710 - INSP
 ISO/IEC 17020
 Origineel verslag

Verkoop [Afd 8.4.2]

Verslagnummer: 15/11072024/36500/1/1

Louis Socquetstraat 65 bus 2, 1030, Schaarbeek
 (België)

Elektrisch bord

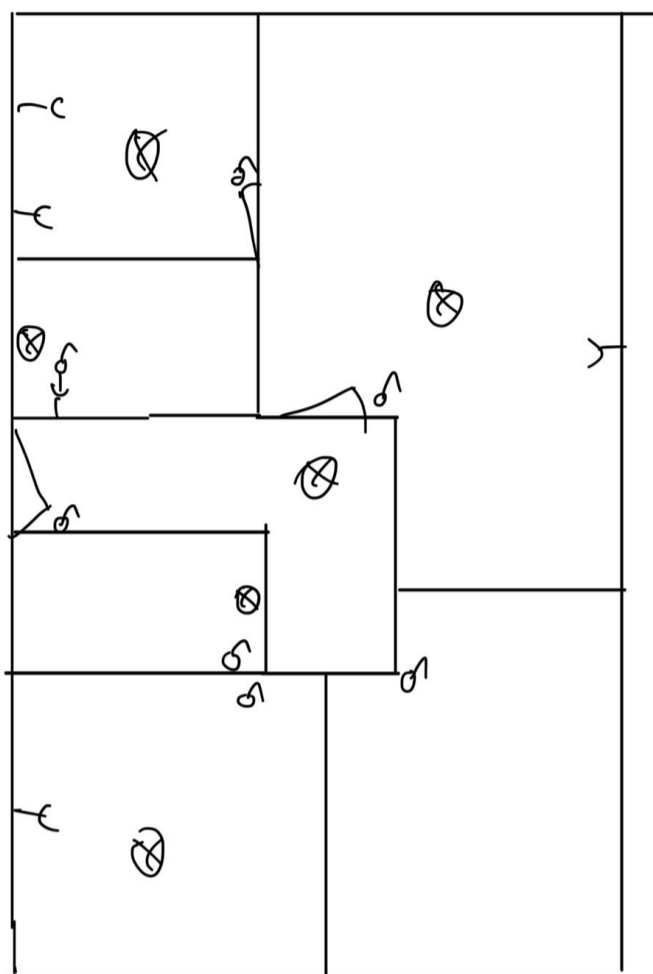
- De continuïteit van de PE, de stationaire toestellen klasse 1 en/of de equipotentiale verbindingen is niet verwezenlijkt. oAfd 4.2.4.3
- Het verdeelbord is niet conform. – oAfd 5.3.5.1 ; oAfd 4.2.2.1.b

- Er is geen deur aan het bord. oAfd 4.2.2.3; oAfd 4.2.2.1.b; oAfd 5.3.5.1
- het eendraadsschema en situatieplan zijn niet aanwezig. – oAfd 3.1.2.1
- De kringen, de onderbrekingstoestellen en of de beschermingstoestellen zijn niet duidelijk en zichtbaar gekenmerkt. – Afd 3.1.3

- De beschermingsgraad van de ruimte moet ten minste IPXX-D zijn voor ruimtes publiek toegankelijk en IPXX-B voor gewone ruimtes. – oAfd 4.2.2.3
- Het elektrische bord beschikt niet over een afdoende beschermingsplaat [oAfd 5.3.5.1]

Eendraadsschema en situatieplan

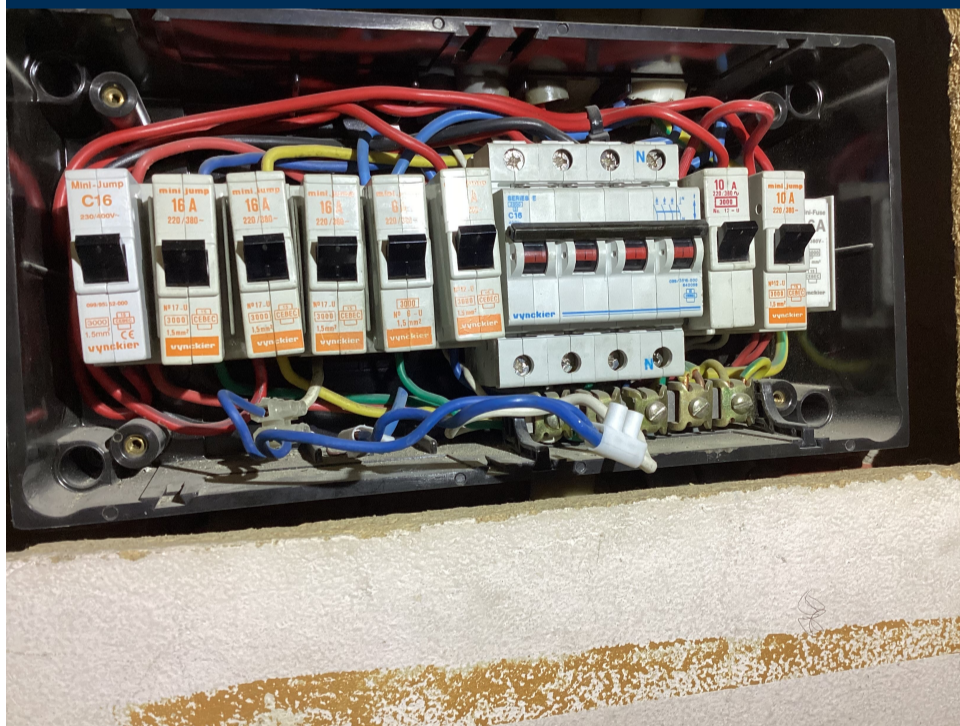
- De schema's zijn niet aanwezig of niet correct. Wij kunnen niet uitsluiten dat er geen nieuwe inbreuken zullen zijn bij het voorleggen van de (nieuwe) schema's.
- Het is niet mogelijk het elektrisch bord te open, demonteren zonder het te beschadigen. Alles kon niet gekeurd worden.
- De woning is vertroebelt. – Problemen met toegankelijkheid en overzichtelijkheid.
- De voedingskabel is 3x4mm² type vob.
